**Oggetto: Notifica dgr 1498 del 4 dicembre 2023. INTESA AI SENSI DELL'ART. 1-SEXIES DEL DECRETO LEGGE 29 AGOSTO 2003, N. 239, CONVERTITO, CON MODIFICAZIONI, DALLA LEGGE 27 OTTOBRE 2003, N. 290, E S.M.I., AI FINI DEL RILASCIO DELL'AUTORIZZAZIONE ALLA COSTRUZIONE E ALL'ESERCIZIO DI DUE NUOVI COLLEGAMENTI IN CAVO INTERRATO 220 KV T.211 "CP PORTA ROMANA –RICEVITRICE SUD MILANO" E T.206 "CP PORTA ROMANA – CP MUGELLO" IN ENTRA ESCE ALLA CP PORTA ROMANA. L'OPERA RICADE NEL COMUNE DI MILANO, PROVINCIA DI MILANO, REGIONE LOMBARDIA. POSIZIONE EL-535**

DELIBERAZIONE N° XII / 1498

INTESA AI SENSI DELL'ART. 1-SEXIES DEL DECRETO LEGGE 29 AGOSTO 2003, N. 239, CONVERTITO, CON MODIFICAZIONI, DALLA LEGGE 27 OTTOBRE 2003, N. 290, E S.M.I., AI FINI DEL RILASCIO DELL'AUTORIZZAZIONE ALLA COSTRUZIONE E ALL'ESERCIZIO DI DUE NUOVI COLLEGAMENTI IN CAVO INTERRATO 220 KV T.211 "CP PORTA ROMANA -RICEVITRICE SUD MILANO" E T.206 "CP PORTA ROMANA - CP MUGELLO" IN ENTRA ESCE ALLA CP PORTA ROMANA. L'OPERA RICADE NEL COMUNE DI MILANO, PROVINCIA DI MILANO, REGIONE LOMBARDIA. POSIZIONE EL-535

Per una migliore comprensione di quanto sopra esposto l'Area scrivente trasmette allegato planimetrico "**Allegato 1**" identificativo delle "**Aree interne al PII già oggetto di trasformazione per effetto della Legge Olimpica**".

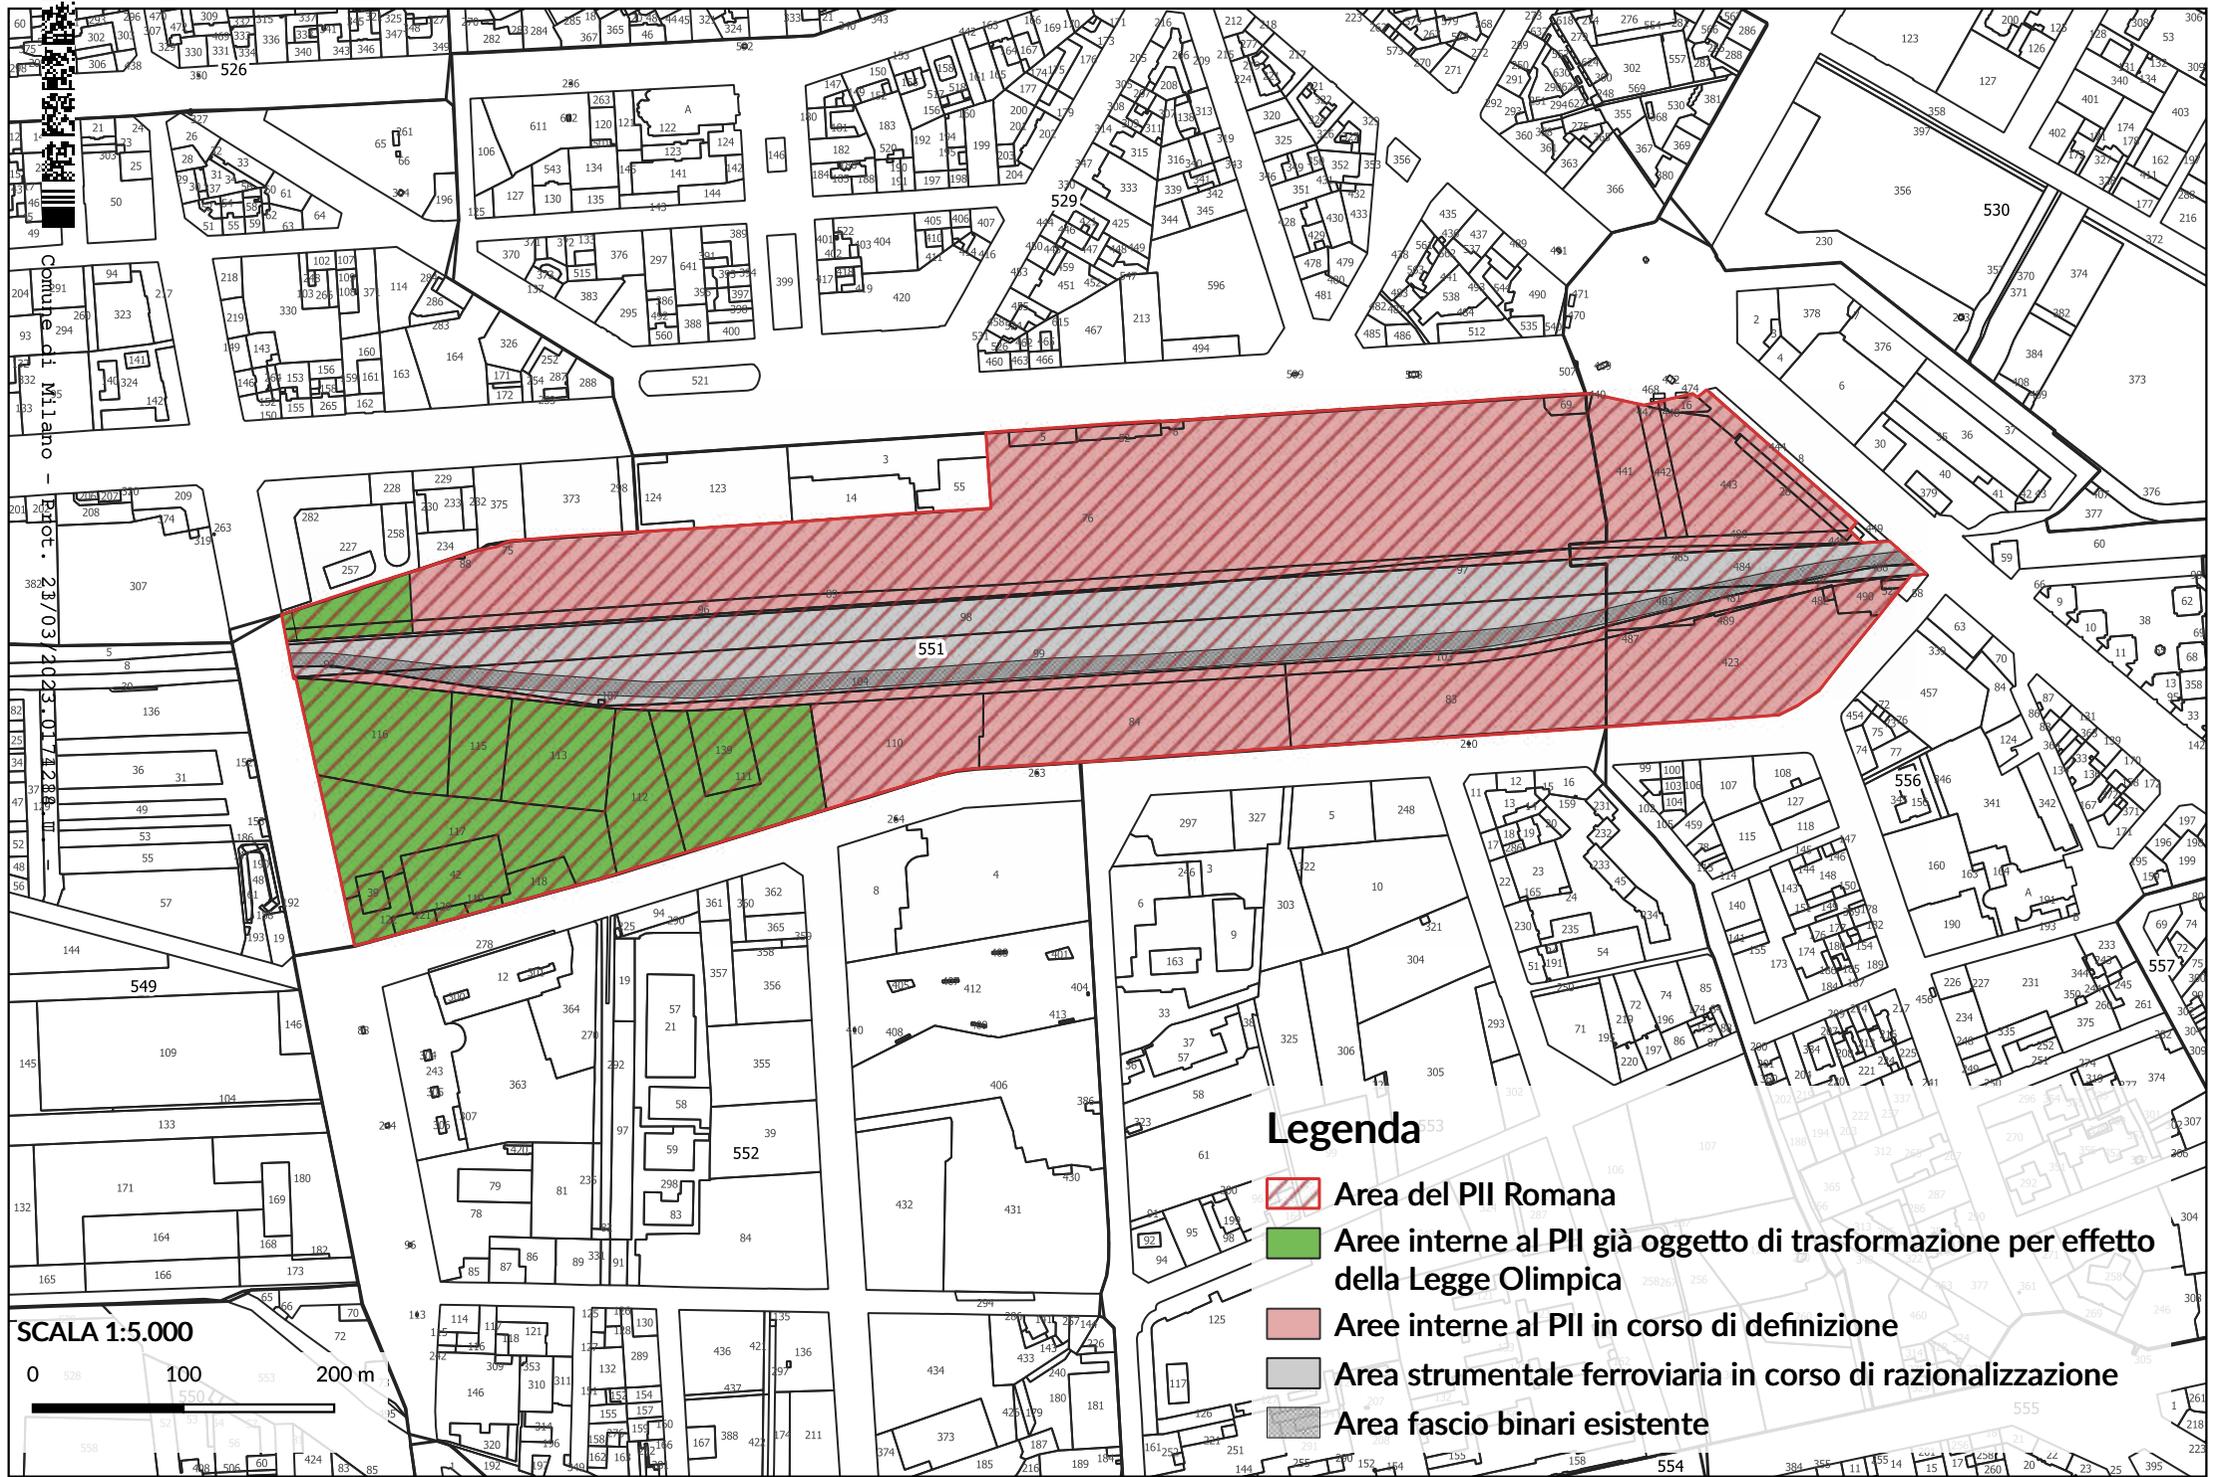
**In relazione al progetto proposto**, al fine di non pregiudicare l'assetto del PII in corso di definizione, quale atto di programmazione urbanistica negoziata (cd "Urbanistica negoziata") tra l'Ente comunale e il Soggetto Attuatore, in un'ottica di bilanciamento tra gli interessi coinvolti, si esprime **parere favorevole condizionato** alla modifica del tracciato dell'opera, in modo da interessare prioritariamente le aree che, pur interne al perimetro di PII, siano ad oggi già oggetto di trasformazione urbanistica per effetto della Legge Olimpica e solo in via subordinata, nonché per quanto strettamente necessario, le restanti aree adiacenti interne allo scalo, necessarie per il collegamento dell'infrastruttura alle reti insistenti sulla viabilità esistente, avendo cura di minimizzarne l'occupazione.

**Attraversamento N° ATM 3** Rif. Disegno DV222206E1BBX000050 foglio 11/13 e Dis LV222206E1BBX00001 Foglio 6/7

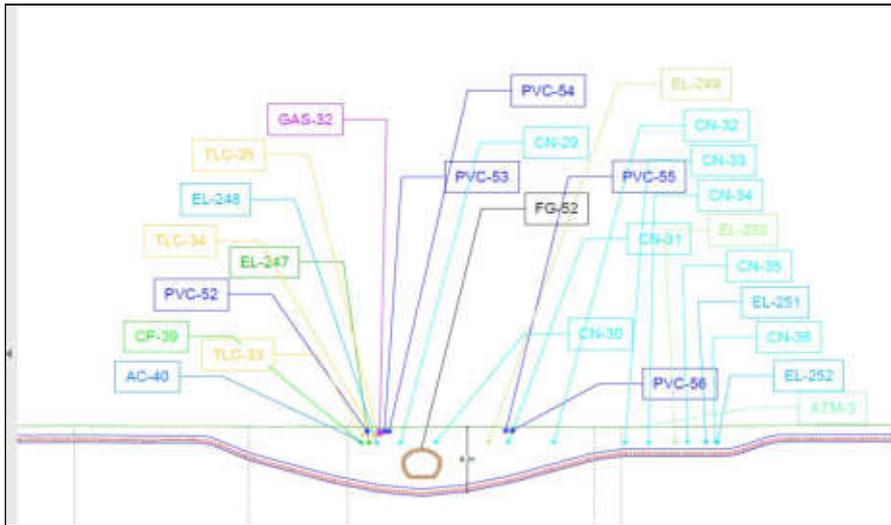
La linea tram in curva in sede promiscua in arrivo da via Tito Livio transita in Viale Umbria in sede riservata su binario inerbito e in questo punto la Toc in arrivo da Via Cirene, deve essere prolungata fino alla fine della sede riservata su parterre, mantenendo una profondità minima di circa mt. 5,00 per non interferire con l'esercizio tranviario.

Per gli Attraversamenti n.2 e n.3 suddetti si resta in attesa dell'aggiornamento progettuale come richiesto.

**CONTENUTO**  
Planimetria - Proposta 2 - Scenario 3  
VO\_C\_G\_N\_M\_PL\_bol\_001\_00\_plan\_MLP\_P02\_S03

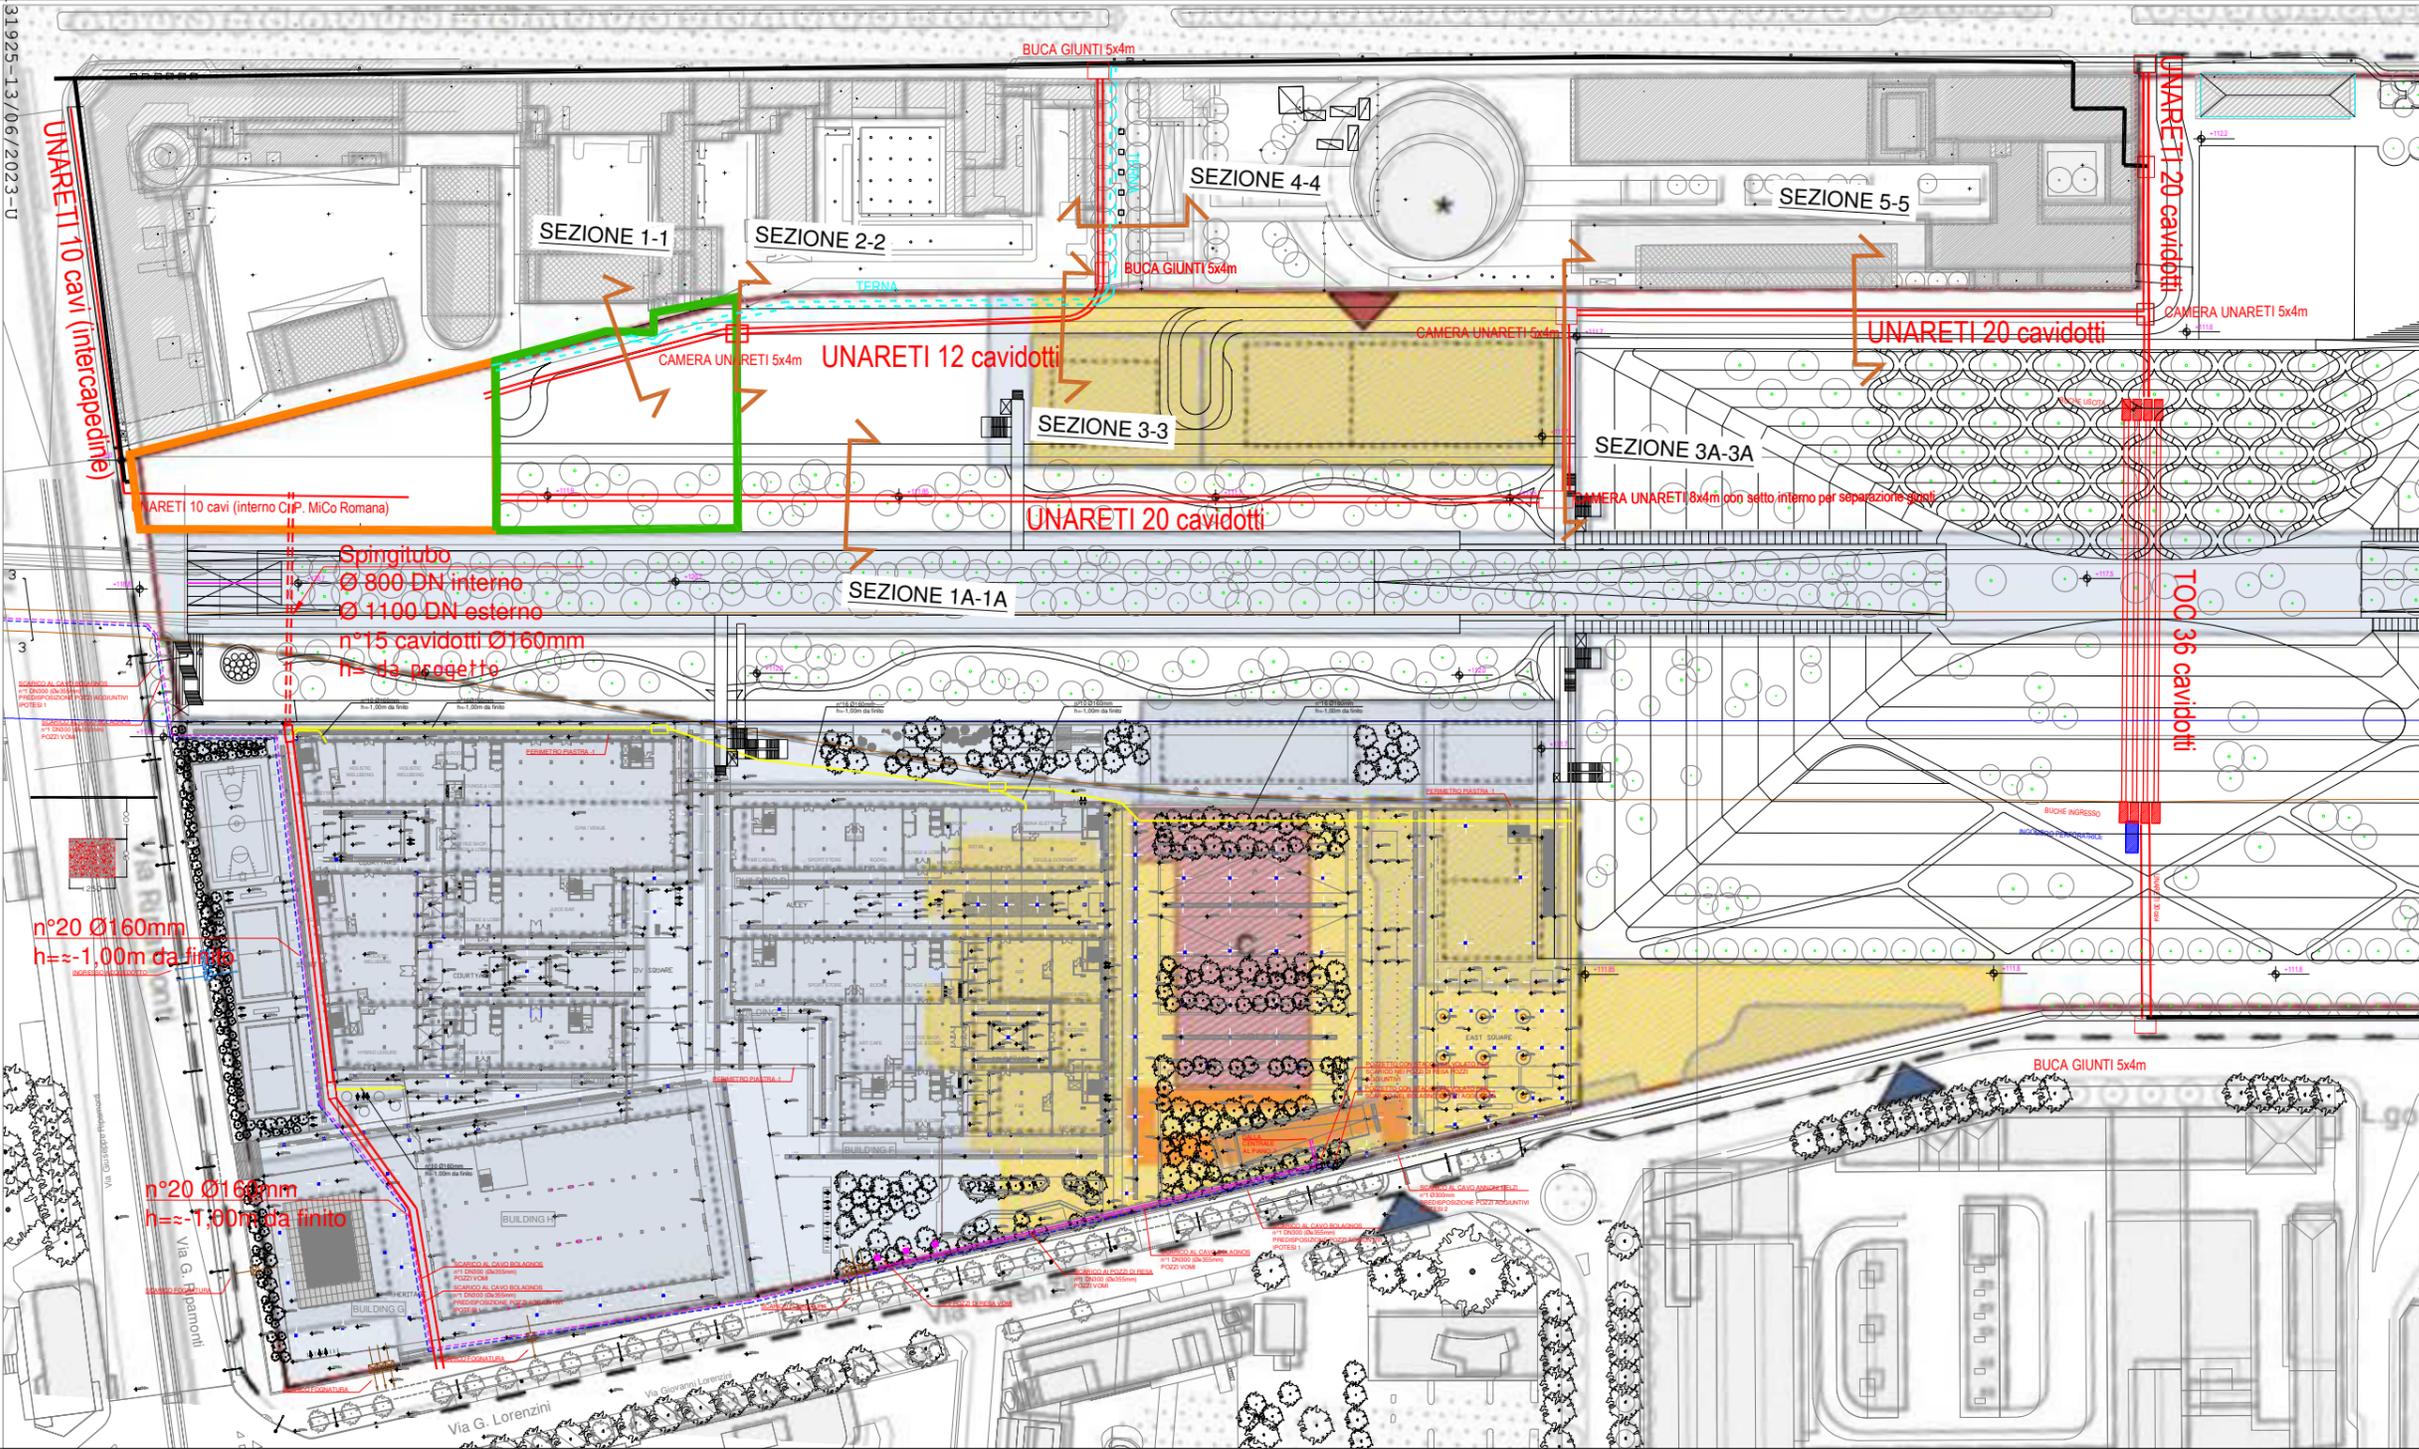
NOTA: LA POSIZIONE E LE QUOTE INDICATE SONO PURAMENTE INDICATIVE. LE INTERFERENZE VERRANNO VERIFICATE IN DETTAGLIO IN FASE ESECUTIVA.
